## Амурский Газоперерабатывающий Завод

# Проверка РД Аесом

Организация работы по контролю проекта, отклонения от требований НТД компаний Аесом при разработке РД разделов АР для зданий этапов 3, 4 АГПЗ

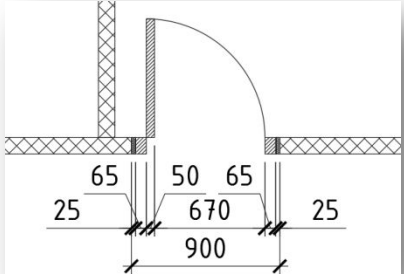
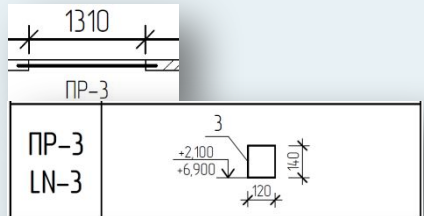
№ п/п	Решение по РД	Требование НТД	Обоснование РПИ отступления	Риски / рекомендации
2	<p>Отсутствие подвесного потолка в коридорах</p> 	-	-	Сложности в монтаже осветительных приборов под трассами инженерных коммуникаций, плохой эстетический вид
3	<p>Ширина строительных проёмов под дверь 900мм</p> 	<p>СП 1.13130.2009 4.2.5 Высота эвакуационных выходов в свету должна быть не менее 1,9 м, <b>ширина выходов в свету - не менее 0,8 м</b>, за исключением специально оговоренных случаев.</p>	<p>Не выбран поставщик, при применении «обжимных» коробок ширина будет обеспечена</p>	
4	<p>Ширина опирания перемычек ниже нормативной в сейсмике:</p> 	<p>СП 14.13330.2018 6.14.16 Перемычки следует устраивать, как правило, на всю толщину стены и заделывать в кладку на глубину не менее <b>350 мм</b>. При ширине проема <b>до 1,5 м</b> заделка перемычек допускается на глубину <b>250 мм</b>. <b>В ненесущих</b> (навесных) стенах заделка перемычек допускается на глубину <b>200 мм</b>.</p>	-	Снижение прочностных характеристик здания

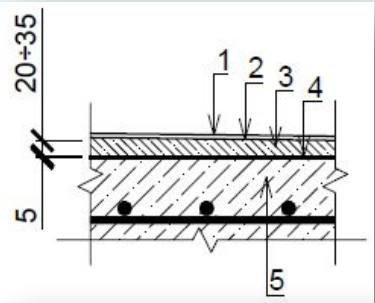
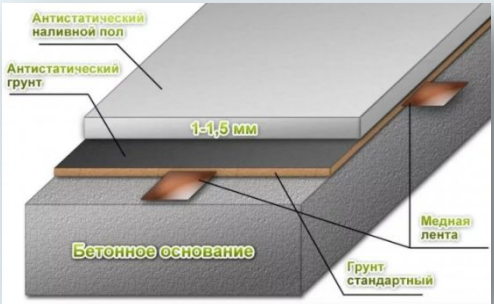
№ п/п	Решение по РД	Требование НТД	Обоснование РПИ отступления	Риски / рекомендации
6	<p>Выполнение однослойной рулонной гидроизоляции</p>  <p>4. Гидроизоляция - 1 слой гидростеклоизола ТКП или ХКП (ТУ 5774-010-05108038-99) - 5мм</p>	<p><u>СП 29.13330.2011</u> 7.4 При средней интенсивности воздействия на пол сточных вод и других жидкостей число слоев гидроизоляции принимают исходя из вида материала:</p> <p>гидроизоляцию из битумных <b>наклеиваемых на мастики</b> рулонных материалов, битумных и битумно-полимерных мастик и гидроизолирующих растворов на основе цемента - не менее чем в <b>два слоя</b>;</p> <p>гидроизоляцию из битумных <b>рулонных наплавливаемых и самоклеящихся</b> материалов и полимерных рулонных материалов - не менее чем в <b>один слой</b>.</p> <p>При большой интенсивности воздействия жидкости на пол, а также <b>под</b> сточными лотками, каналами, <b>трапами и в радиусе 1 м</b> от них число слоев гидроизоляции должно быть <b>увеличено</b>:</p> <p>при гидроизоляции из <b>битумных наклеиваемых на мастики</b> рулонных материалов, битумных и битумно-полимерных мастик и гидроизолирующих растворов на основе цемента - <b>не менее чем на два слоя</b>;</p> <p>при гидроизоляции из битумных <b>рулонных наплавливаемых и самоклеящихся</b> материалов и полимерных рулонных материалов - <b>не менее чем на один слой</b>.</p>	-	<p>Риски протечек и нарушения отделки нижележащих помещений и конструкций</p>

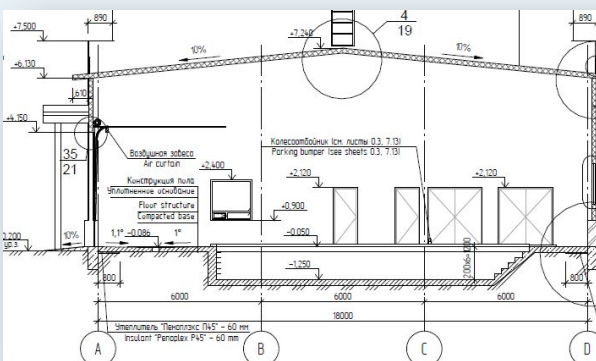
№ п/п	Решение по РД	Требование НТД	Обоснование РПИ отступления	Риски / рекомендации
7	<p>Применение антистатических и электрорассеивающих покрытий без заземления</p>  <p>1. Антистатическое покрытие на основе эпоксидной смолы – 3 мм;                  2. Грунтовка – 1-2 мм;                  3. Бетон класса В12,5 – 95 мм;                  4. Ж/б плита (см. раздел КЖ)                  Тип плитуса 2</p>	<p><u>СП 29.13330.2011</u>                  5.12 В помещениях промышленных зданий с требованием "электронной гигиены", в которых необходимо обеспечение комфортных условий для человека с точки зрения антистатика, а также <b>для защиты электронного оборудования</b> от электрических разрядов с напряжением более 2 кВ полы должны выполняться с электрорассеивающим покрытием, характеризующимся величиной электросопротивления между поверхностью покрытия пола и системой заземления здания в пределах от 5·10 до 10 Ом.</p> <p>5.15 Для отвода с поверхности покрытия пола статического электричества <b>под электрорассеивающим покрытием пола должен быть размещен электроотводящий контур, присоединенный к системе заземления здания.</b></p>	-	<p>Прокладка медной ленты с подключением к контуру заземления</p>

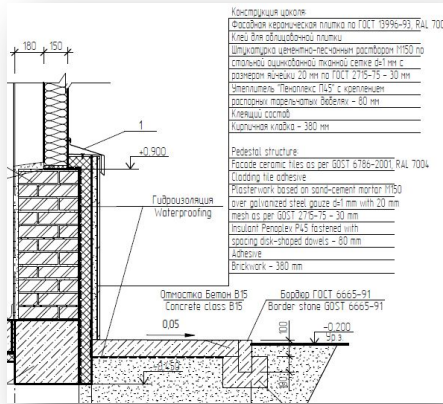
№ п/п	Решение по РД	Требование НТД	Обоснование РПИ отступления	Риски / рекомендации
9	<p>Отсутствие креплений страховочных систем вдоль конька кровли</p> 	<p>СП 17.13330.2017 4.8 При проектировании кровель необходимо предусматривать ограждения и <b>специальные элементы безопасности</b>, к которым относятся крюки для навешивания лестниц, элементы для крепления страховочных тросов и снегозадержания, ступени, подножки, стационарные лестницы и ходовые трапы, эвакуационные платформы, элементы молниезащиты зданий и др.</p>	-	-
10	<p>Применение экструдированного пенополистирола в утеплении наружных стен от 0.000 до низа окон +0,900 в зданиях <b>С0</b></p> 	<p><b>123-ФЗ</b> 6. Класс пожарной опасности строительных конструкций должен соответствовать принятому классу конструктивной пожарной опасности зданий, сооружений и пожарных отсеков. Соответствие класса конструктивной пожарной опасности зданий, сооружений и пожарных отсеков классу пожарной опасности применяемых в них строительных конструкций приведено в <a href="#">таблице 22 приложения к настоящему Федеральному закону</a></p> <p>Таблица 22. Наружные стены с внешней стороны <b>К0</b></p>	<p>- Выше эксплуатационные характеристики вблизи грунта</p>	<p>Для конструктивной пожарной опасности <b>К0</b> с уверенностью можно применять материалы группы <b>НГ – каменную вату</b></p>
